改善箇所説明図

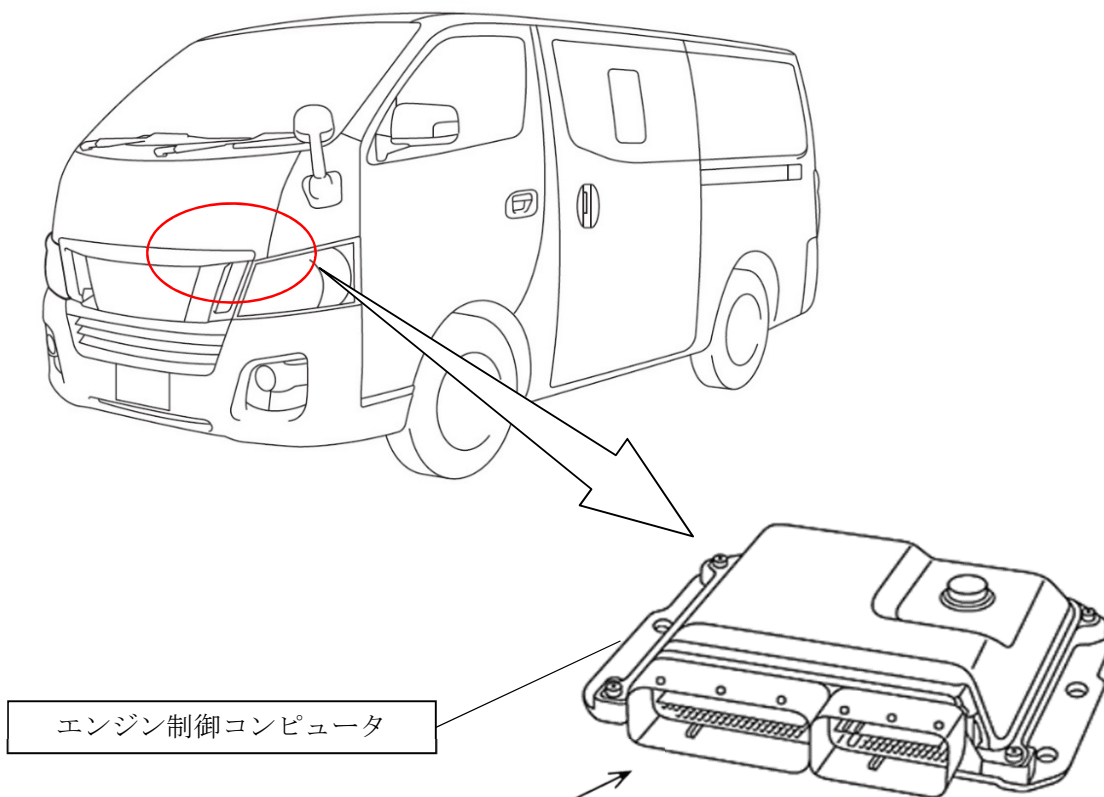
基準不適合発生箇所

エンジン制御コンピュータにおいて、OBD診断の警告灯点灯の設定が不適切なため、特定の診断項目で異常判定時に警告灯が点灯しないおそれがある。

改善の内容

全車両、当該エンジン制御コンピュータのプログラムを修正する。

識別：赤色のシールをモデルナンバープレートの右横に貼り付ける。
